ENQUÊTE PUBLIQUE

relative au projet d'installation d'une centrale photovoltaïque destinée à l'alimentation de la station d'épuration « Eauvitale » à Longvic et à Dijon présenté par ODIVEA.

CONCLUSIONS ET AVIS MOTIVES

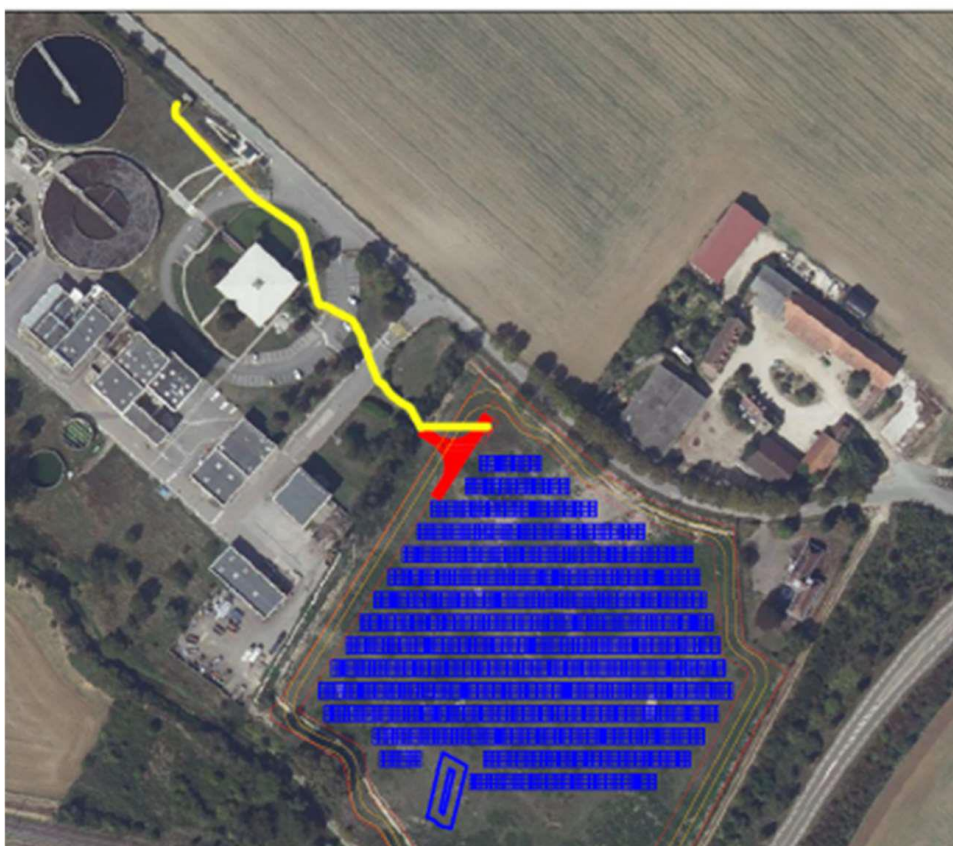
L'altitude du terrain est comprise entre 222,5m et 225m. Le nivellement du terrain aura peu d'impact sur sa topographie.

Un espacement inter-modules de 3 cm et inter-rangées de 3.49 m est prévu pour permettre l'écoulement des eaux pluviales.
